Krycí list ZBV			
Název Stavby dle SoD: III/10122 Mořina - Hlásná Třebaň Název stavebního objektu/provozního souboru (SO/PS): Staničení III/10122 v km 6,83 - 10,6, délka úseku 4,050km		Číslo SO/PS / / pořadí Změny SO/PS: -	Číslo ZBV: 1
Objednatel: Krajská správa a údržba silnic Středočeského kraje, příspěvková organizace Zborovská 81/11, 150 00 Praha 5, Smíchov IČ: 00066001			
Zhotovitel: POZEMNÍ KOMUNIKACE BOHEMIA, a.s. Milady Horákové 2764, 272 01 Kladno IČ: 279 00 096			
Rekapitulace ZBV č. 1 dle Skupin 1, 2, 3, 4, 5			
ZBV č./ Skupina	Cena navrhovaných Změn záporných	Cena navrhovaných Změn kladných	Cena navrhovaných Změn záporných a Změn kladných celkem

Změnový list																										
Název Stavby dle SoD: III/10122 Mořina - Hlásná Třebaň	Číslo SO/PS / / pořadí Změny SO/PS:	Číslo ZBV / Skupina změny:																								
Název stavebního objektu/provozního souboru (SO/PS): Staničení III/10122 v km 6,83 - 10,6, délka úseku 4,050km	-	1/3																								
Strany smlouvy o dílo č. SMLD-0569/00066001/2024 na realizaci uvedené stavby uzavřené dne 5.6.2024 (dále jen Smlouva): Objednatel: KSÚS Středočeského kraje, příspěvková organizace se sídlem: Zborovská 81/11, 150

VÝMĚRA NOVÉHO POVRCHU = 20414,8 m²
VÝMĚRA KRAJNIC = 3570 m²
SANACE KONSTRUKCE VOZOVKY = 1229,3 m²

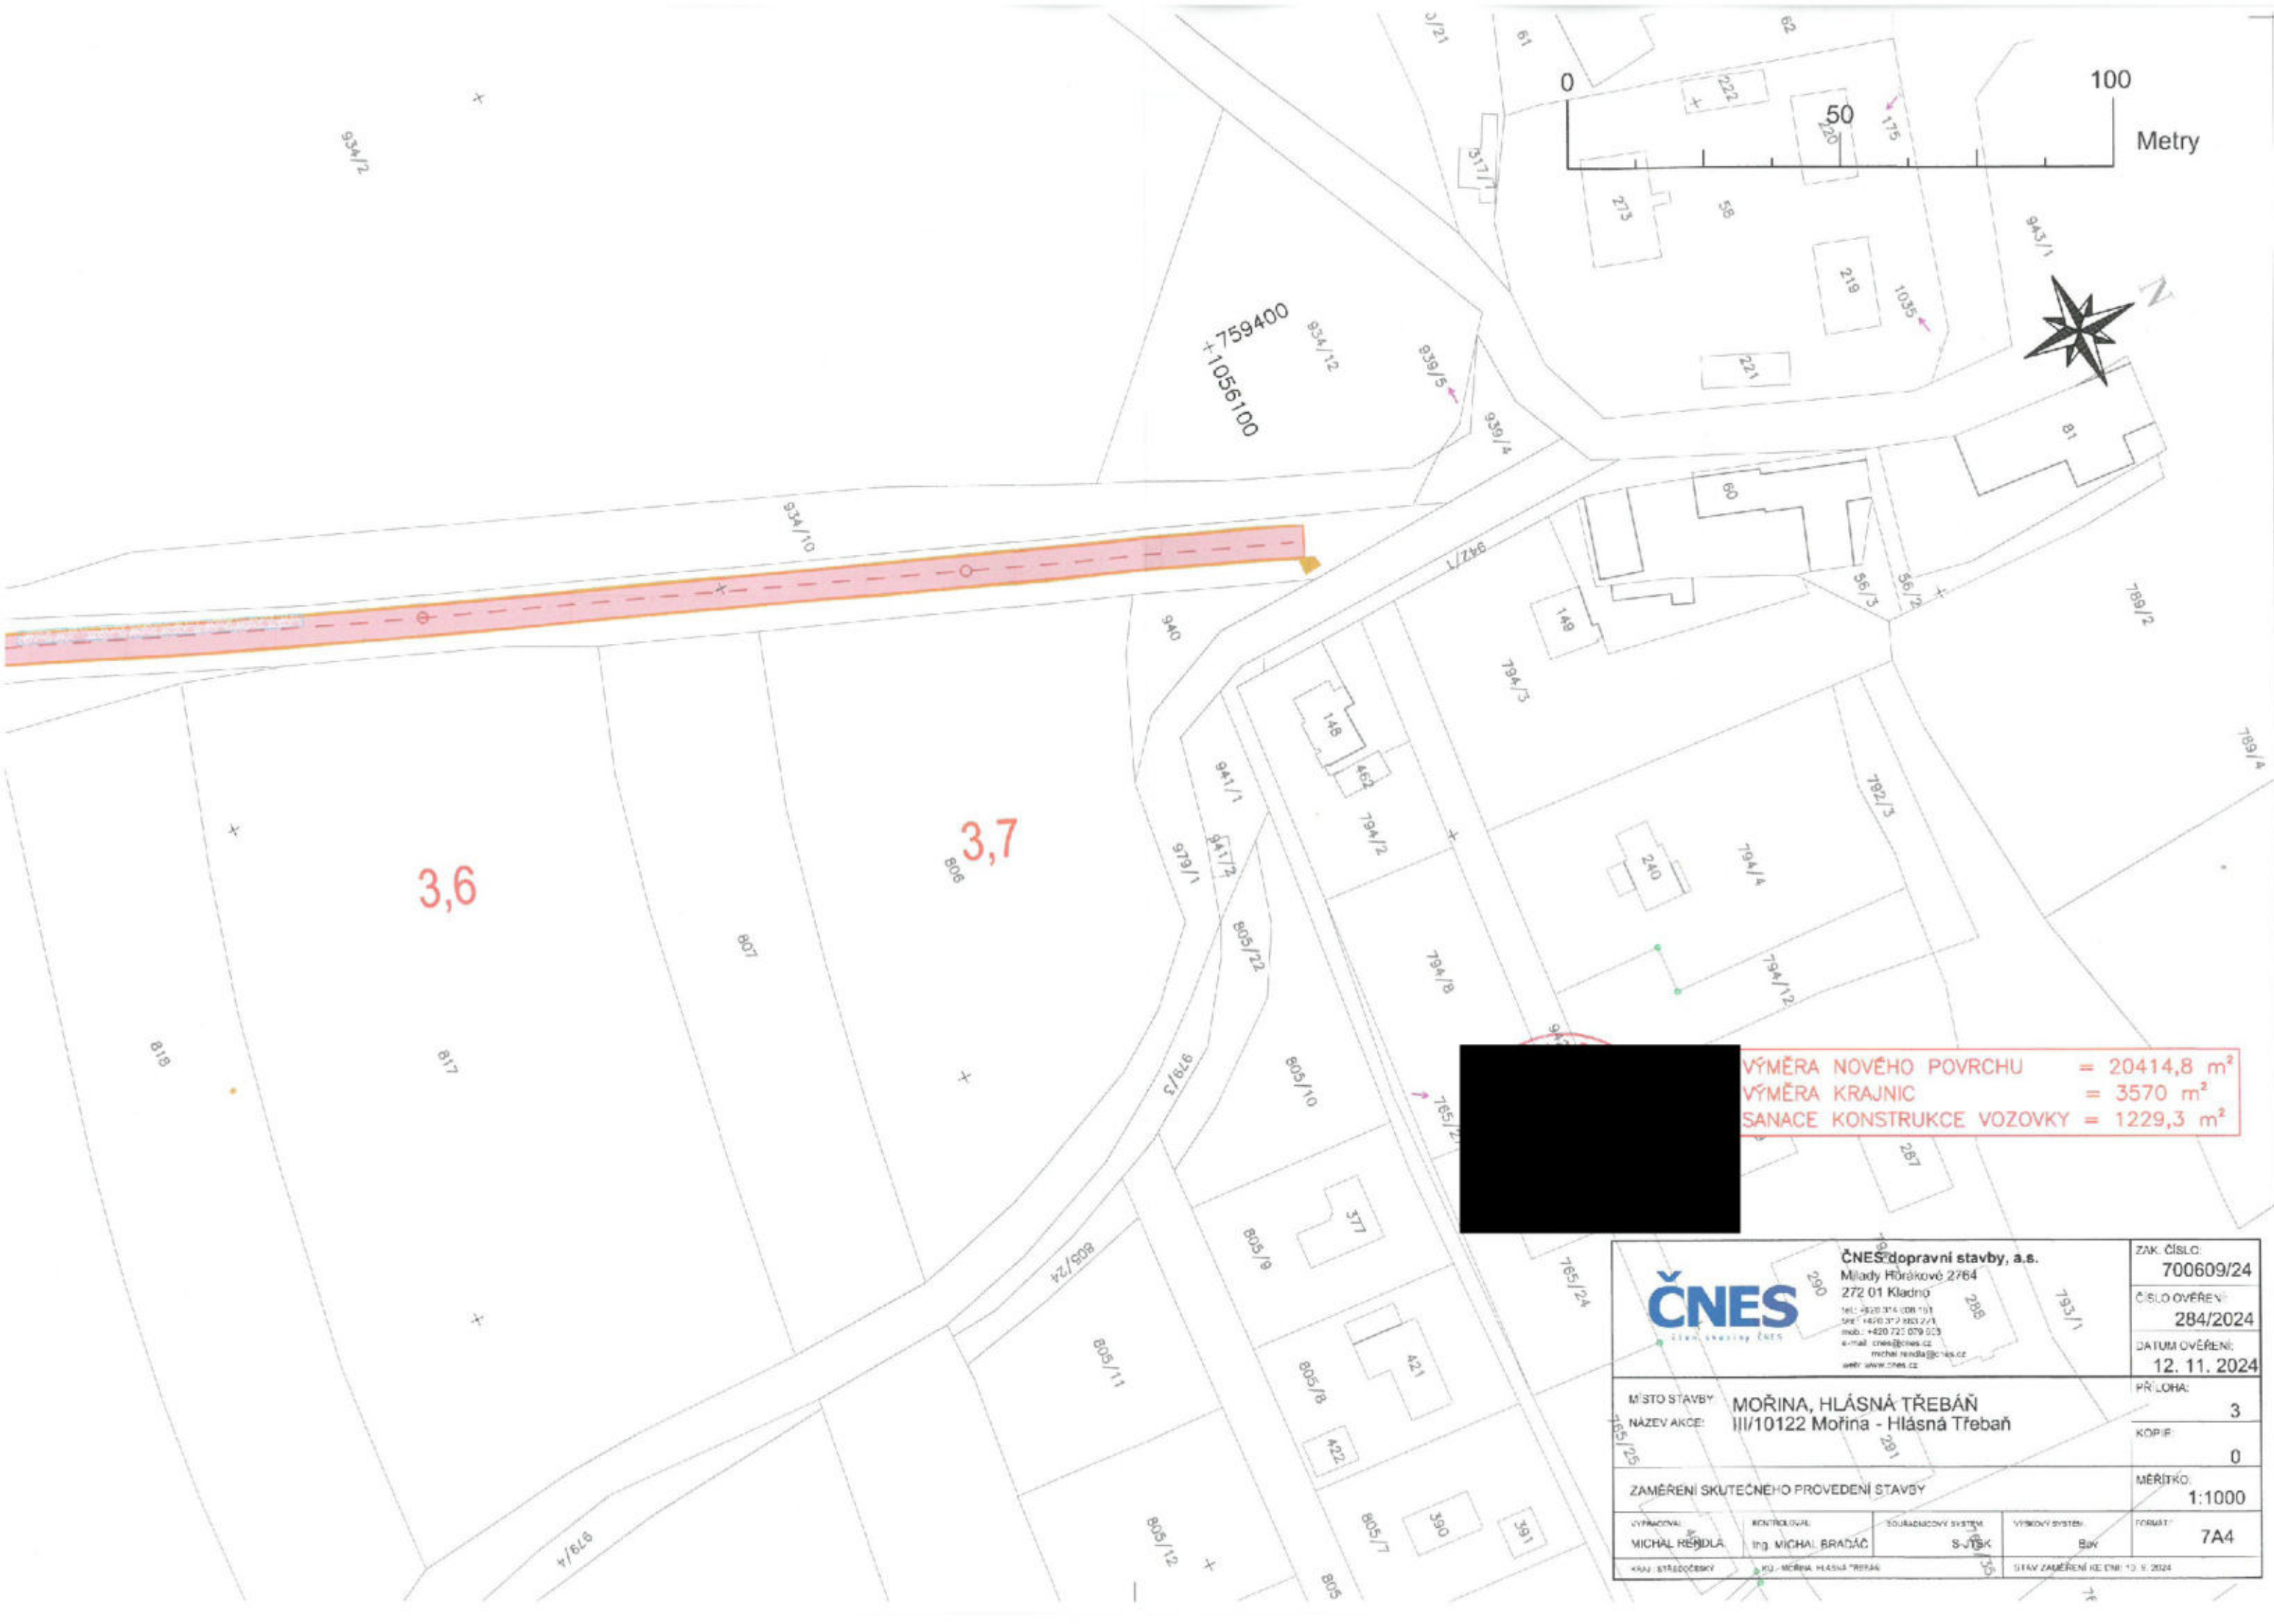
- Vzhledem k zastiženému stavu konstrukčních vrstev opravovaných úseků došlo na pokyn místně příslušného provozního cestmistra a po odsouhlasení TDI k navýšení rozsahu sanací a objemu asfaltové směsi pro provedení vyrovnávky. Dále dojde k navýšení celkové plochy obnovy nezpevněné krajnice.
